OFÍCIO DO/CAB nº 016/2010

Ao Sr. Edivaldo Santana - Diretor-Geral do Tribunal Regional do Trabalho  
Assunto: Aplicação de Advertência e Multa. Inexecução Parcial. Construtora  
NM Ltda.

#### COMENTÁRIOS SOBRE O PROJETO

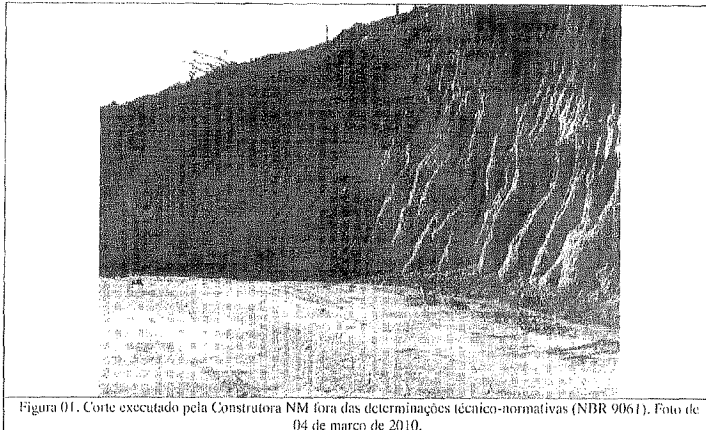
Fato é que a área executada em desacordo com as determinações normativas, conforme anteriormente exposto, foi executada com alturas superiores a 10 m sem a execução das "bermas", conforme figura abaixo (foto de 04/03/2010).

A Contratada tenta distorcer o foco quanto ao descumprimento da norma, alegando que as escavações "guardaram distância do sítio das escavações, o que não acarretaria qualquer descumprimento à segurança na execução dos serviços". Vale ressaltar que a distância guardada revelou-se insuficiente para a execução dos serviços, condicionando o uso do passeio e da rua para a realização dos mesmos em função da exigüidade de espaço, como se pode observar adiante em fotografias. Indica-se então que a Contratada se pronuncie acerca do seguinte questionamento: a Construtora NM descumpriu ou não o que é determinado taxativamente pela NBR 9061 em seu item 7.3.4?

Figura 02. Início de processos erosivos na região onde foi realizado escavação em não-conformidade com as normas técnicas (NBR 9061). Detalhe do desprendimento de "finos" e formação de "veios" na face cortada e desprotegida (fotos de 11 de abril de 2010).

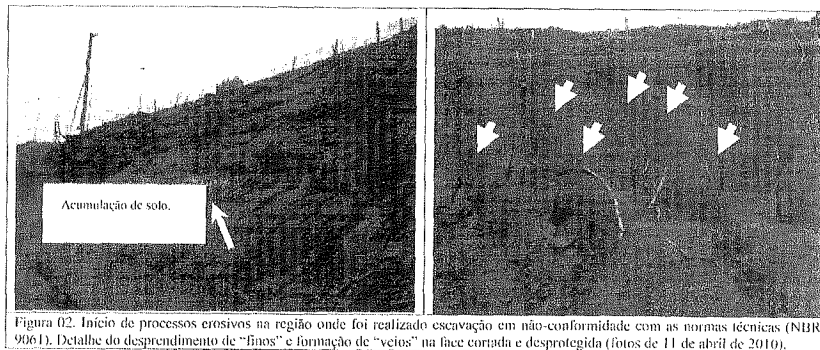
Alega, ainda, que "tanto é assim, que a despeito das fortes chuvas recentemente ocorridas, de 600 mm, mantém-se incólume o sítio da obra, salvo os deslizamentos normais de alguns materiais" (Grifo do DO). Os próprios argumentos apresentados indicam a insegurança do procedimento adotado. Normais? Se assim o fosse, a norma não se preocuparia em estabelecer tais medidas, que devem ser rigorosamente observadas. A Construtora deveria ser a primeira a defender a fiel aplicação desses preceitos, por ser ela uma empresa do ramo da Engenharia, portanto, conhecedora da norma e da obrigatoriedade de sua aplicação. Para ilustrar os processos erosivos que estavam por se iniciar devido à inobservância de tais procedimentos, segue fotos abaixo.

Figura 5

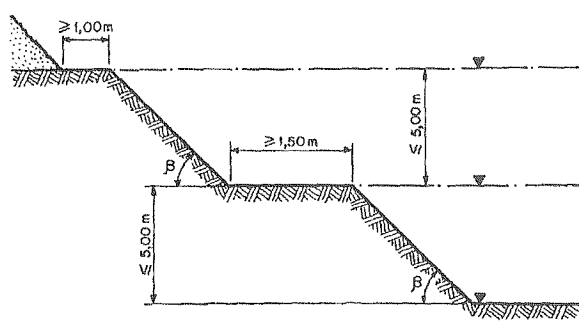
12.2.3 Escavações com profundidades menores ou iguais a 5,00 m devem utilizar patamares (bermas ou plataformas) com largura superior a 1,50 m (ver Figura 5).

Fotografia tirada em 11/02/2010 no local da obra do TRT no CAB (alturas comparativas aproximadas)<sup>1</sup>

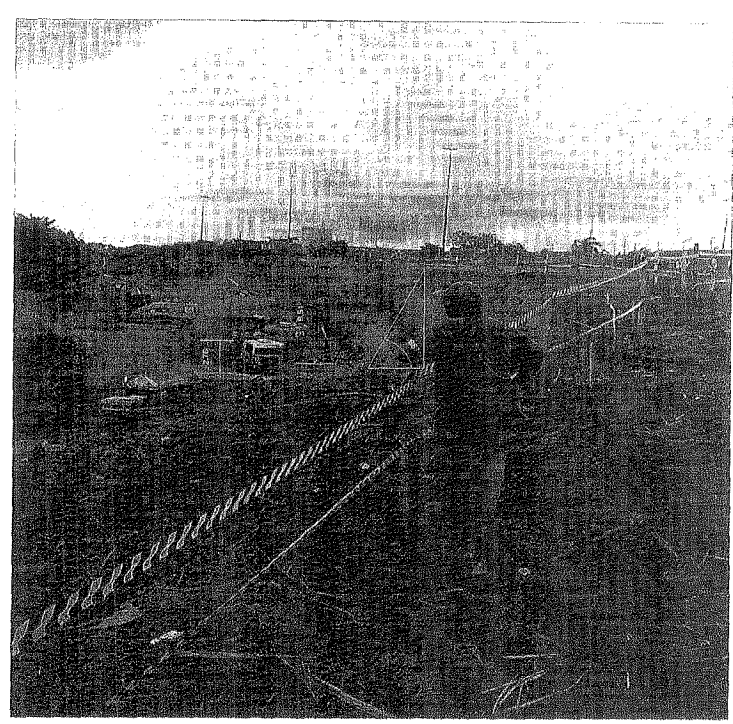
O descumprimento da NBR 9061 é evidente, ainda, como se pode deduzir com facilidade da transcrição do seu item 12.2.2 e da figura 5 da referida norma e a fotografia correspondente. A Construtora NM tenta impor o seu "método" em detrimento do que estabelece a normatização técnica vigente e à revelia desta, pondo em risco o empreendimento e, potencialmente, as vias de rolamento do Centro Administrativo da Bahia contíguas à obra e o mais importante: a vida dos seus operários, que labutam diariamente no canteiro de obras.
